**Verslag huishoudelijke elektrische installatie op laagspanning en zeer lage spanning****Algemeen:**

Referentie: 003-20260126-01	Datum controle: 26/01/2026
Keurder: 003

Eigenaar: Onbekend	EAN-code: 541448820048054663
Adres installatie: Doelstraat 20, 1741 - Wambeek	Nummer teller(s): 1SAG3200301013
	Distributienetbeheerder installatie: Fluvius
Datum uitvoering installatie: ☒ Vóór 01/10/1981 ☐ Tussen 01/10/1981 en 01/06/2020 ☐ Vanaf 01/06/2020	
Type: ☒ Wooneenheid ☐ Niet-huishoudelijk ☐ PV ☐ Batterij ☐ Laadpaal

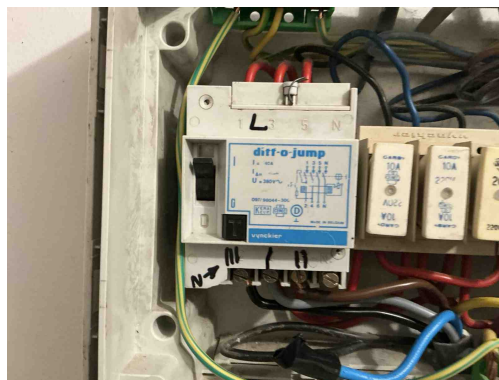
D08 - De nodige markeringen op de beveiligingstoestellen ontbreken of zijn onleesbaar (Boek 1: 5.3.5.5).

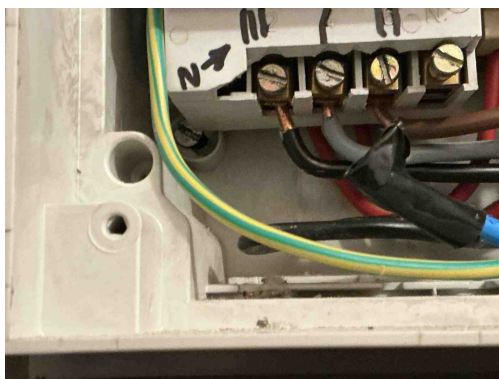
T23 - Het elektrisch materiaal is beschadigd. (Boek 1: 1.4.1.3).

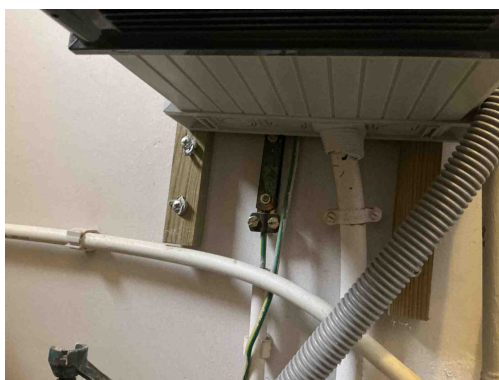
T21 - Het elektrisch materieel is niet geplaatst volgens de voorschriften van de fabrikant/ regels van goed vakmanschap . (Boek 1: 1.4.1.3)

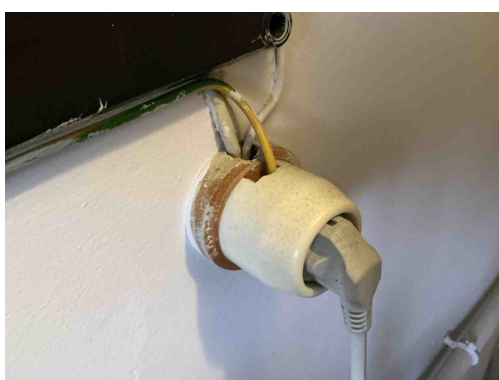
A11 - De aardingsonderbreker is niet op een normale manier bereikbaar (Boek 1: 5.4.3.5).

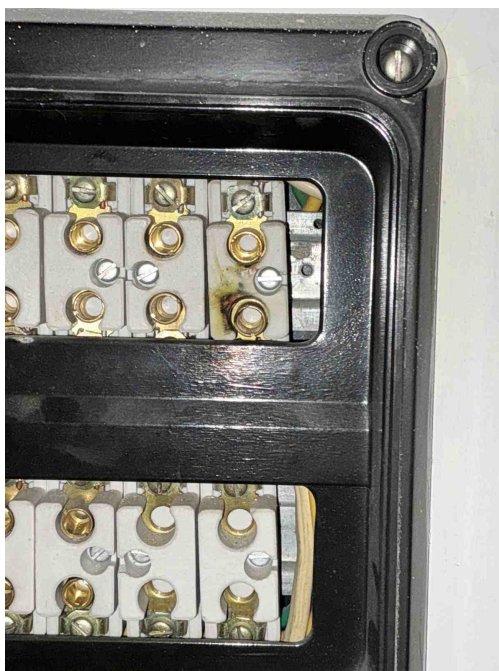
T13 - Opbouwcontactdozen en/of -schakelaars zonder achterplaatje mogen niet rechtstreeks op een brandbare ondergrond bevestigd worden (Boek 1: 4.3.3.5).

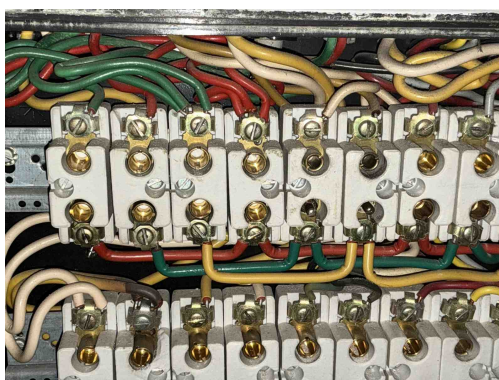
B14 - Abnormale opwarming van de beveiligingen, schakelapparatuur, aansluitklemmen (Boek 1: 4.4.1.1).

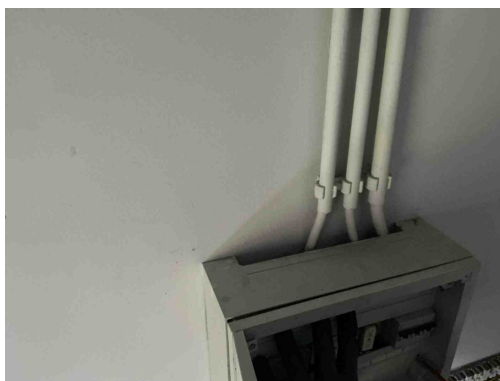
Meer dan 2 fase geleiders aangesloten op een aansluitklem

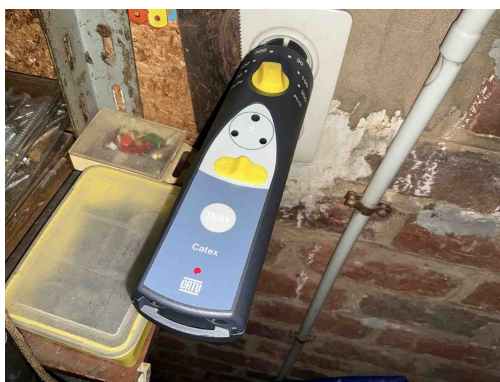
B06 - Het elektrisch verdeelbord heeft niet de minimale beschermingsgraad IPXX-B in een gewone ruimte (Boek 1: 4.2.2.3).
